РЕЗОЛЮЦИЯ MSC.222(82) (принята 8 декабря 2006 года)

ОДОБРЕНИЕ ПОПРАВОК К МЕЖДУНАРОДНОМУ КОДЕКСУ БЕЗОПАСНОСТИ ВЫСОКОСКОРОСТНЫХ СУДОВ 2000 ГОДА

**ПОПРАВКИ К МЕЖДУНАРОДНОМУ КОДЕКСУ БЕЗОПАСНОСТИ
ВЫСОКОСКОРОСТНЫХ СУДОВ 2000 ГОДА**

Рис. 2.6.7 а

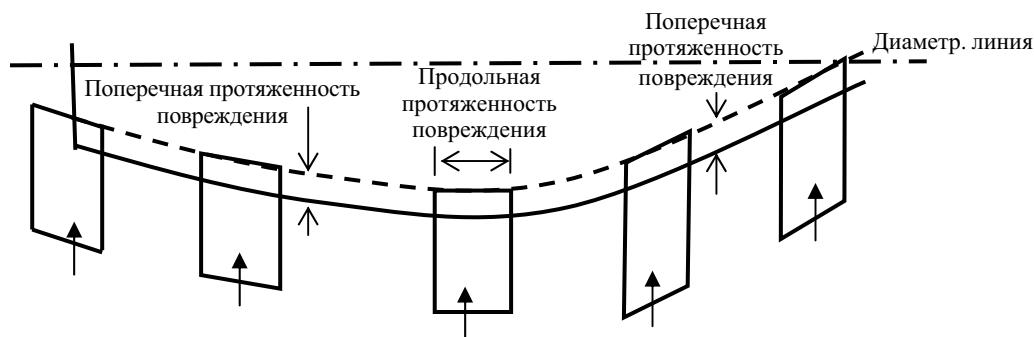
24 Как продолжение пункта 2.6.7 после подпункта 2.6.7.3 включается следующий новый раздел текста:

«Описанные в настоящем пункте повреждения принимаются как имеющие форму параллелепипеда*. При применении этого положения к рис. 2.6.7 а внутренняя сторона на середине длины должна быть направлена по касательной к поверхности, соответствующей конкретной поперечной протяженности повреждения, или же касаться ее по меньшей мере в двух местах, как показано на рис. 2.6.7 а.

Рис. 2.6.7 б

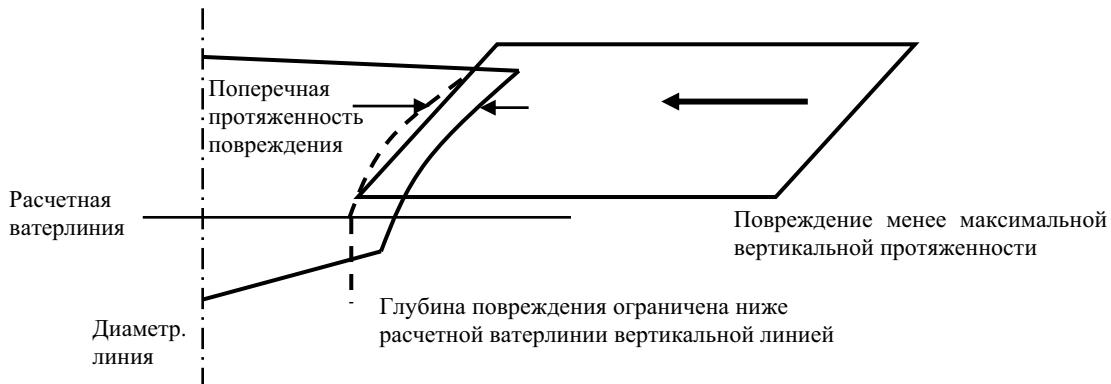
Глубина повреждения борта в поперечном направлении не должна простираться на большее расстояние, чем протяженность $0,2V^{1/3}$ на расчетной ватерлинии, за исключением случаев, когда в 2.6.7.2 предусматривается меньшая протяженность. См. рис. 2.6.7 б и с.

Рис. 2.6.8».

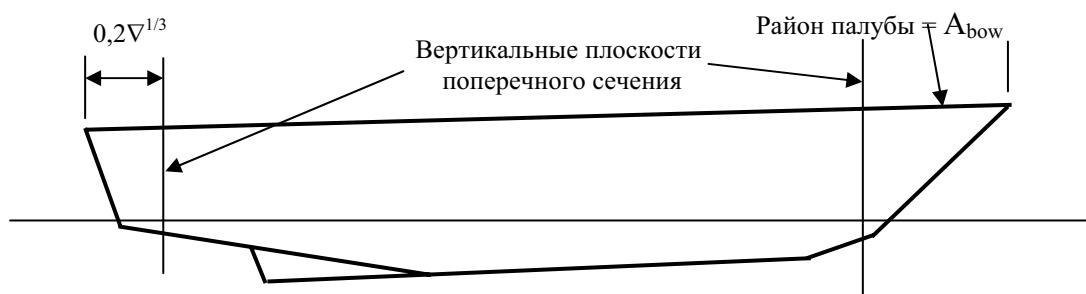
26 Существующие пункты 2.6.8–2.6.12 перенумеровываются в пункты 2.6.9–2.6.13, и после существующего пункта 2.6.7 включается следующий новый пункт 2.6.8:

«2.6.8 Протяженность носового и кормового повреждения

2.6.8.1 К носу и корме должны применяться следующие протяженности повреждения, как показано на рис. 2.6.8:

- .1 в носовой оконечности повреждение района, определенного как A_{bow} в 4.4.1, пределом которого в корму является вертикальная плоскость поперечного сечения, при условии что этот район может не распространяться в корму от носовой оконечности

- .2 в кормовой оконечности повреждение района в корму от вертикальной плоскости поперечного сечения на расстоянии $0,2V^{1/3}$ в нос от кормовой оконечности водонепроницаемой огибающей корпуса.

Рис. 2.6.9.2».

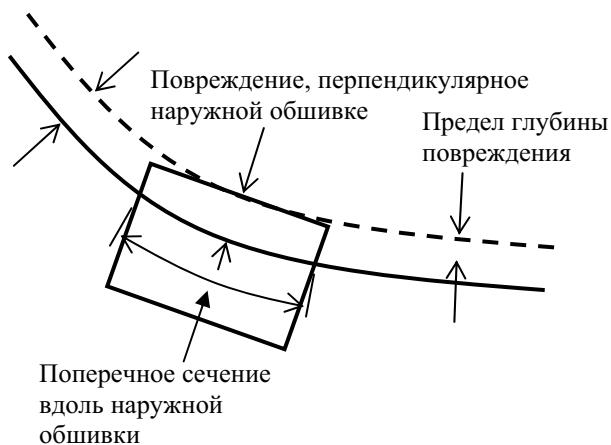
29 После существующего пункта 2.6.9.2.2 включается следующий новый пункт 2.6.9.2.3:

«2.6.9.2.3 Форма повреждения должна приниматься прямоугольной в поперечном сечении, как показано на рис. 2.6.9.2, ниже. Повреждение должно приниматься в ряде сечений в пределах установленной продольной протяженности в соответствии с рис. 2.6.9.2, причем средняя точка поврежденной части периметра поперечного сечения корпуса сохраняется на постоянном расстоянии от диаметральной линии в пределах всей этой продольной протяженности.

«.4 форма повреждения должна приниматься прямоугольной в плоскости наружной обшивки судна и прямоугольной в поперечном сечении, как показано на рис.2.6.9.2.».

Рис. 7.3.4 а

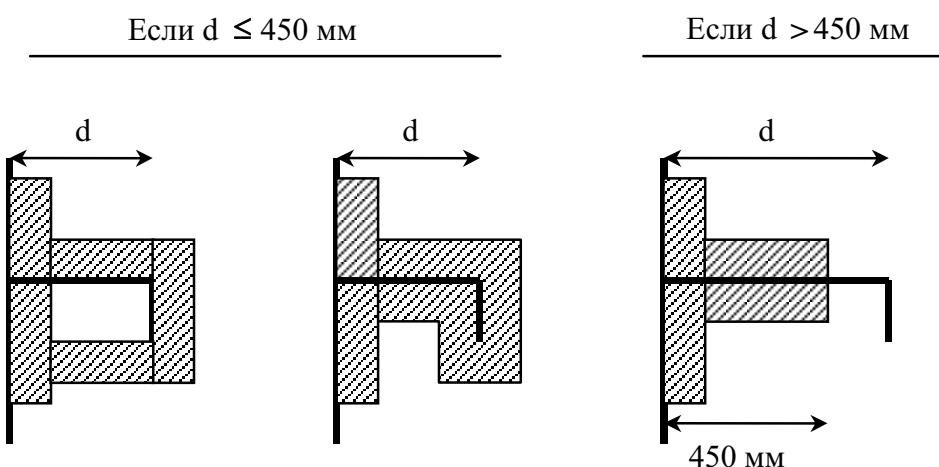
- 55 После существующего пункта 7.3.3 включаются следующие новые пункты 7.3.4 –7.3.6 и связанные с ними рисунки 7.3.4 а, 7.3.4 б и 7.3.6:

«7.3.4 Для предотвращения теплопередачи в точках пересечения и конечных точках изоляция палубы или переборки должна проходить от точки пересечения или конечной точки на расстоянии по меньшей мере 450 мм в случае стальных или алюминиевых конструкций (см. рис. 7.3.4 а и 7.3.4 б).

Рис 7.3.6».

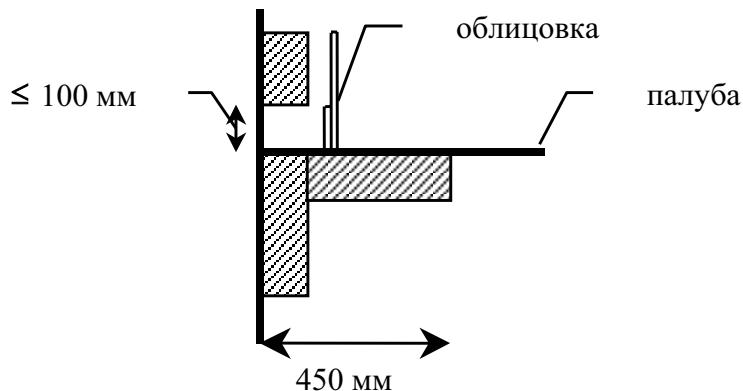
7.3.6 Если в нижней части огнестойкой изоляции должен быть сделан вырез для стока, конструкция должна соответствовать элементам конструкции, показанным на рис 7.3.6.
